REF: Pedido de Esclarecimentos – Concorrência Pública Presencial no 005/2025
Objeto: Construção da Clínica de Quimioterapia da Unidade II da HONPAR

Pedido de Esclarecimentos – Concorrência Pública Presencial nº 005/2025

Armação de Estacas

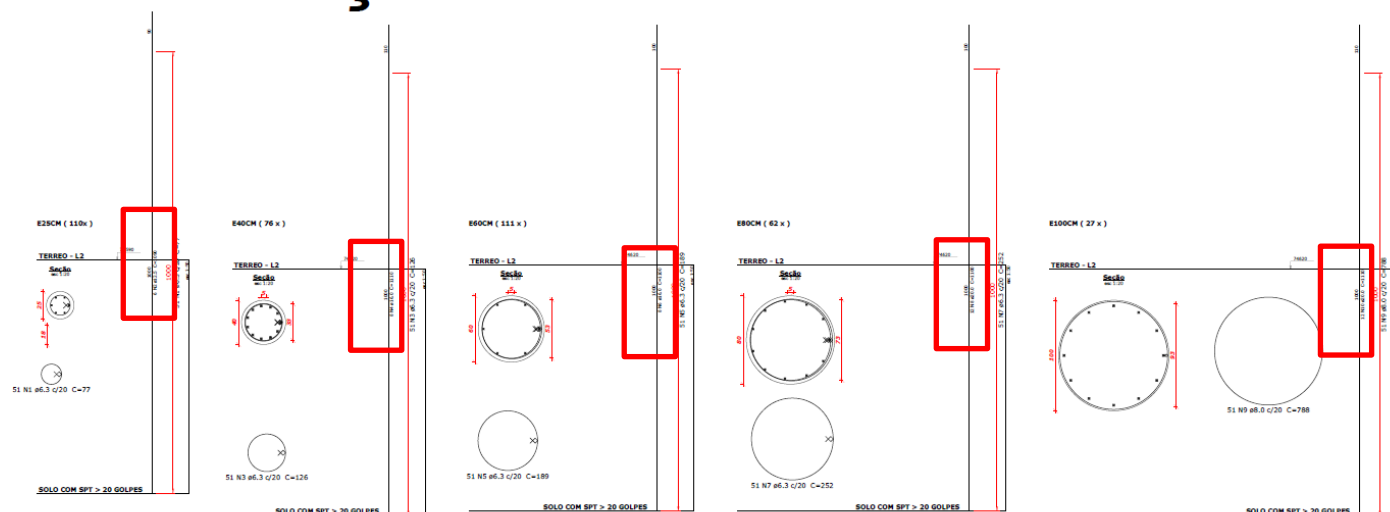
Porém ao analisar o projeto estrutural P45 – Armação das estacas E25-E40-e80 – E100, verificamos comprimento de barras conforme abaixo:

Diâmetro (m)	AÇO bit.	QTDE DE BARRA	QTDE TOTAL DE BARRA	COMPRIMENTO DA BARRA
ESTACAS	0,25	12,5	6	660	10,9
ESTACAS	0,40	16	8	608	11,1
ESTACAS	0,60	16	8	888	11,1
ESTACAS	0,80	20	12	744	11,1
ESTACAS	1,00	20	12	324	11,1

Ou seja as barras com comprimento variando de 10,90 metros a 11,10 metros.

Solicitamos então esclarecimento quanto a real metragem de perfuração das estacas, ou memorial de cálculos, pois se considerarmos as armaduras das estacas teremos uma grande diferença na quantidade de perfuração, conforme abaixo:

Diâmetro (m)	METRAGEM DE PERFURAÇÃO DE ACORDO COM A PLANILHA (m)	METRAGEM DE PERFURAÇÃO DE ACORDO COM A ARMADURA DE PROJETO (m)	DIFERENÇA	CUSTO UNITÁRIO	CUSTO TOTAL
ESTACAS	0,25	440	1199	-759	R\$ 18,23	-R\$ 13.836,57
ESTACAS	0,40	456	843,6	-387,6	R\$ 25,76	-R\$ 9.984,58
ESTACAS	0,60	666	1221	-555	R\$ 45,93	-R\$ 25.491,15
ESTACAS	0,80	341	688,2	-347,2	R\$ 67,00	-R\$ 23.262,40
ESTACAS	1,00	127	299,7	-172,7	R\$ 99,67	-R\$ 17.213,01
						-R\$ 89.787,71

Gerando uma diferença de - **R\$ 89.787,71** (oitenta e nove mil reais, setecentos e oitenta e sete reais e setenta e um centavos).

Resposta item 01 – Sobre a perfuração das estacas:

Seguir com a os itens da planilha orçamentária pois a metragem de estacas não é escopo do projeto e foi calculada de forma estimada considerando a quantidade de estacas e os diâmetros da mesma. Este item deve ser pago conforme medição do que realmente for executado.

Os itens Concreto e Aço estão conforme projeto de estrutura de concreto.
